Flaminio, non è un recupero. A rischio un patrimonio

Docomomo prende posizione sul progetto della Lazio per lo stadio costruito in occasione delle Olimpiadi di Roma da Pier Luigi e Antonio Nervi. La pensilina a sbalzo e l'impatto dei volumi tra gli elementi più critici

Published 3 maggio 2026 – © riproduzione riservata

Immagine di copertina: veduta d'insieme delle nuove tribune nel progetto presentato nel febbraio 2026 per lo Stadio Flaminio, Roma, dalla società calcistica Lazio

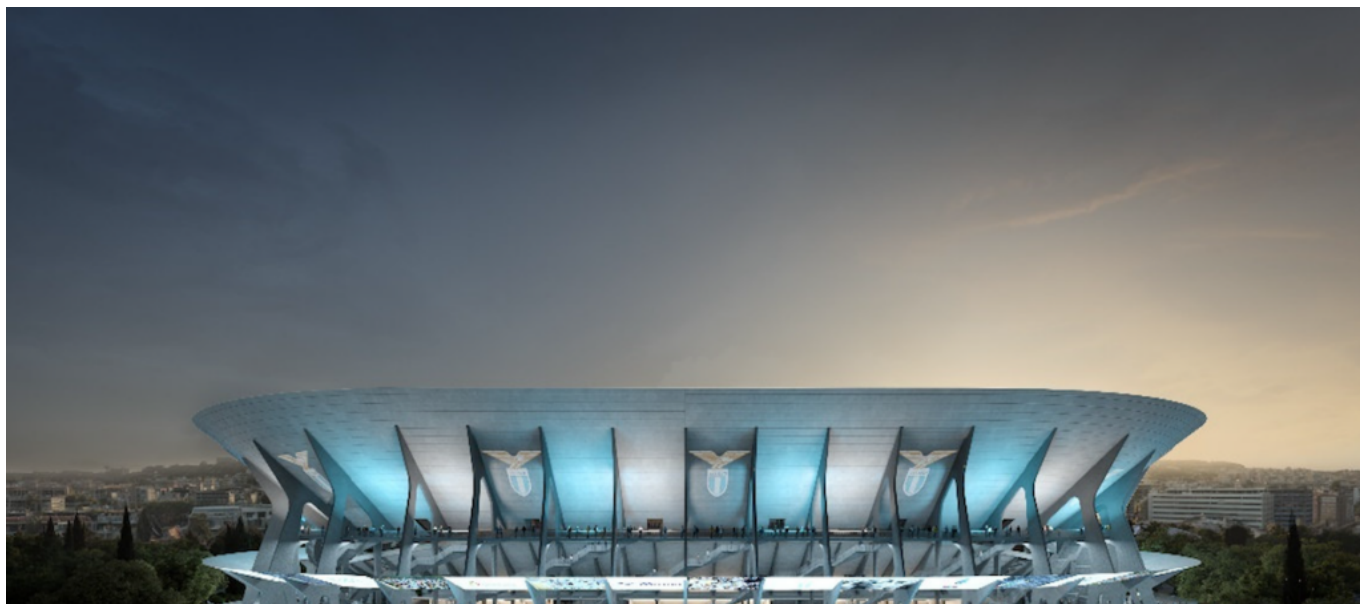
Cancellandone l'esterno dietro **una selva ridondante di giganteschi e fantasiosi telai in acciaio**, lontanissimi dalla razionale sobrietà materica e morfologica del Flaminio, che sorreggono un nuovo stadio al di sopra di quello esistente, che si eleva per circa il doppio dell'altezza delle gradonate delle tribune del Flaminio, e di quattro volte di quella delle curve?

Con l'aggiunta di una copertura continua? Un assurdo da qualsiasi punto di vista e in pieno contrasto con le motivazioni del vincolo ministeriale.
